Ref.: EDITAL DE CONCORRÊNCIA PÚBLICA INTERNACIONAL nº 0005/2022

Impugnação Edital de Concorrência Pública Internacional nº 0005/2022

PEDIDO DE IMPUGNAÇÃO

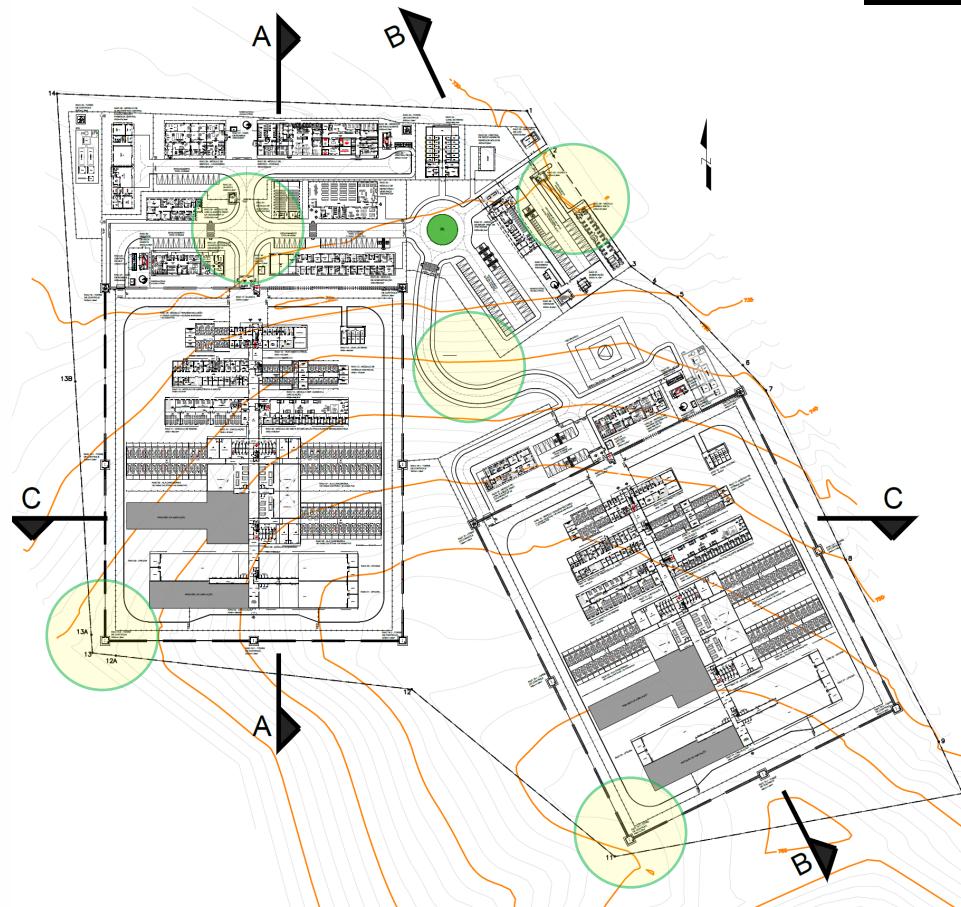
A diferença de cotas de nível supera 35m, implicando na execução de significativo volume de corte e aterro, contenções, valetas de proteção, descidas d'água, dissipadores de energia, bacias de contenção e uma gama enorme de itens de serviço que provocam significativo aumento de custo do CAPEX e OPEX, custos estes não identificados nos estudos disponibilizados no edital, os quais estão em versão resumida sem demonstrar maiores detalhes.

Tal topografia, inviabiliza por exemplo, não se limitando a esta, que seja atendida a diretriz de quanto a diferença de nível entre os platos, que não deverá exceder a declividade de 20%, segundo especificado no Edital.

Em anexo, apresentamos um corte esquemático (CorteTopografia_R01), demonstrando a implantação da unidade no terreno indicado, as diferenças de cotas, os taludes com significativas elevações, a ocorrência de platôs de corte / platôs lindeiros em cotas superiores ao platô de implantação das unidades, inclusive superiores ao muro/passadiço, a ocorrência de áreas edificadas muito próximas ao limite das divisas do terreno, resultando em taludes de corte / aterro que invadem as áreas vizinhas, dentre outros fatores. Tais características implicam em comprometimento a segurança da unidade, comprometimento da operação, além de provocar maior custo de implantação, manutenção e operação do complexo, demonstrando-se inviável economicamente.
